改善箇所説明図②

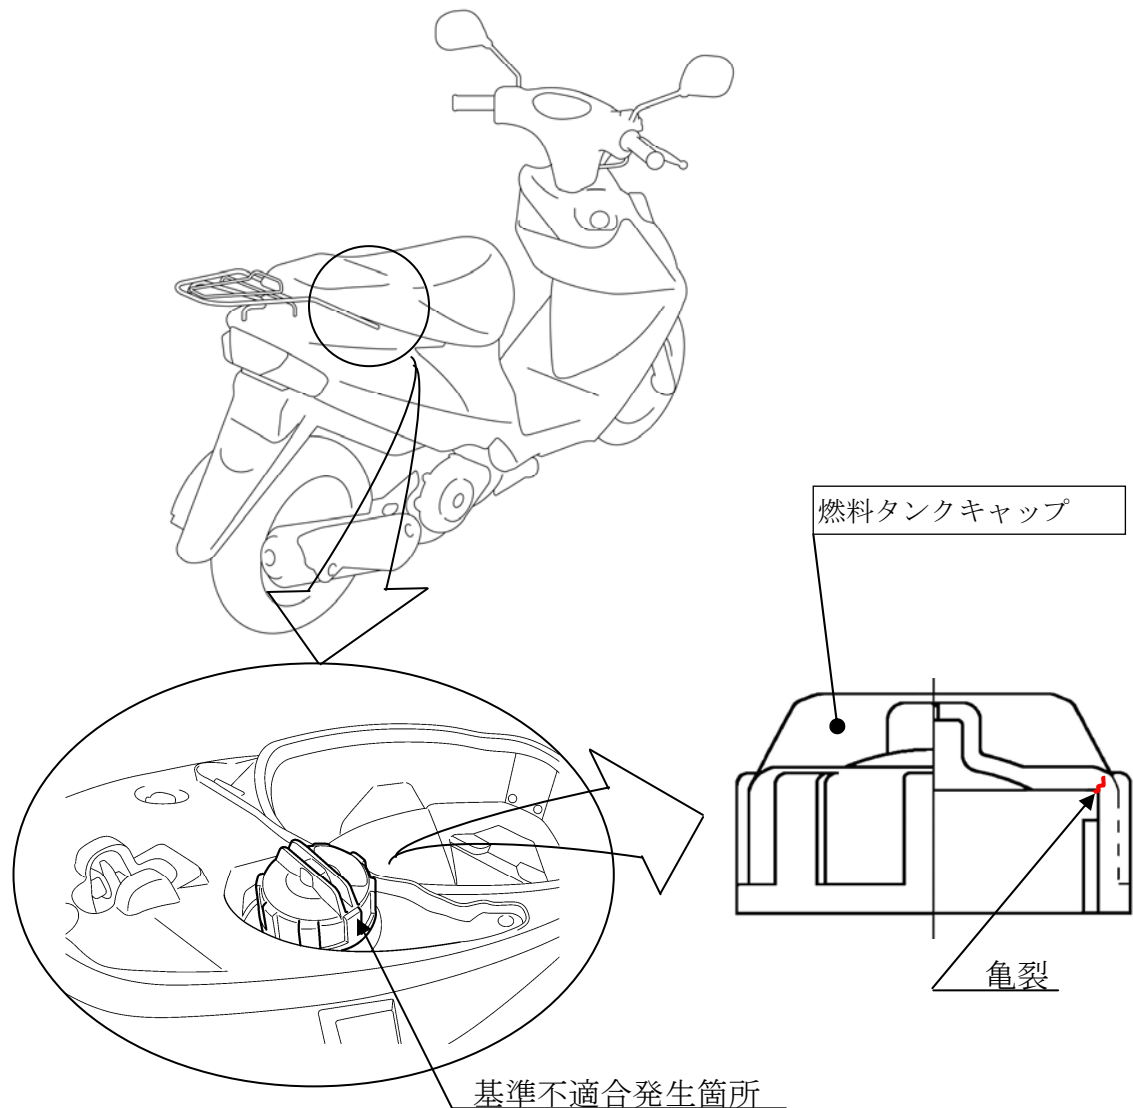
燃料タンクキャップの形状が不適切なため、亀裂が発生するものがある。そのため、開閉操作の繰り返しにより当該キャップの亀裂が進行し、そのまま使用を続けると燃料が漏れるおそれがある。

全車両、燃料タンクキャップを対策品と交換する。

識別：当該タンクキャップに白色ペイントを塗布する。
